INTERVENTI DI MIGLIORAMENTO SISMICO DEL TEMPIO MONUMENTALE DI SAN NICOLÒ – OPERE EDILI **PROGETTO ESECUTIVO – PERIZIA DI VARIANTE N.1**

RELAZIONE TECNICO-ILLUSTRATIVA GENERALE

Fig. 8 – Il tavolato della falda del tetto del portico

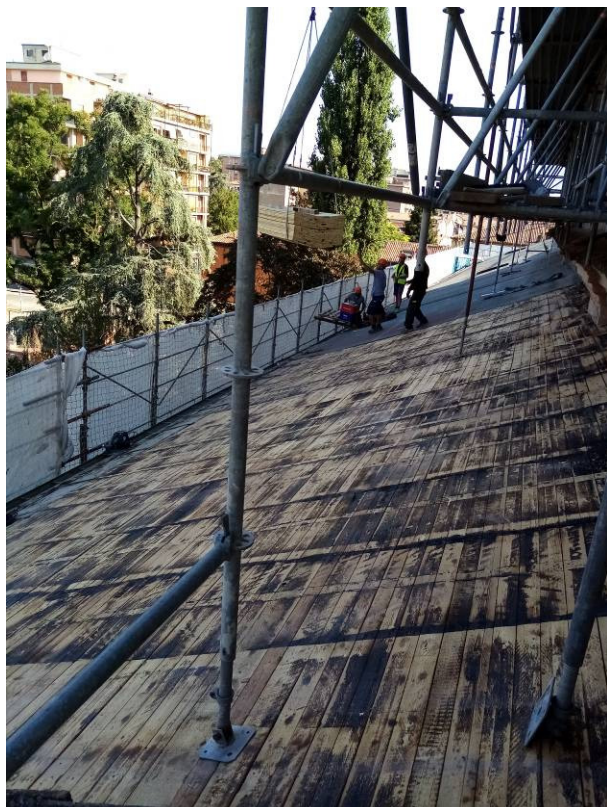
Il progetto definitivo-esecutivo approvato prevede la realizzazione di una nuova **impermeabilizzazione** della copertura mediante la posa di un doppio strato di guaina bituminosa. Nonostante la guaina esistente (in singolo strato) risulti in buone condizioni, se ne rende necessaria la sostituzione in quanto debbono essere realizzati interventi di miglioramento strutturale del piano di falda. Si rende pertanto necessario definire l'onere per lo smaltimento della guaina esistente e quello per la fornitura del primo strato di guaina

(entrambi non quantificati nel computo metrico estimativo), che deve essere del tipo autotermodesiva armata con feltro di vetro rinforzato longitudinalmente, imputrescibile e di elevata stabilità dimensionale. Per quanto concerne il piano di falda, si è riscontrata l'idoneità del **tavolato esistente** a ricevere un secondo strato di tavolato, constatane l'integrità fisica degli elementi e l'assenza di fenomeni di degrado biologico; pertanto non si dà seguito all'ipotesi progettuale di sostituzione, in ragione anche di quanto contenuto al punto i. del parere della *Commissione congiunta* e nell'*Attestazione di congruità della spesa* citati in premessa.

Fig. 16 – Vista del tavolato esistente della copertura delle navate

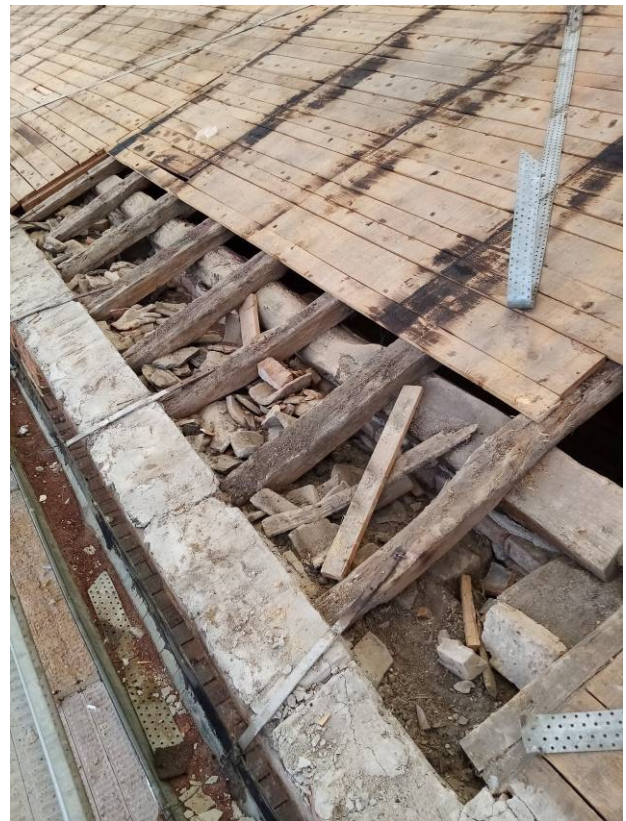
In analogia a quanto già descritto al precedente capitolo con riferimento alla copertura del portico, si ripropone per la copertura delle navate lo stesso intervento per quanto riguarda l'**impermeabilizzazione** ed il mantenimento del **tavolato esistente**, stante il verificarsi delle medesime condizioni.
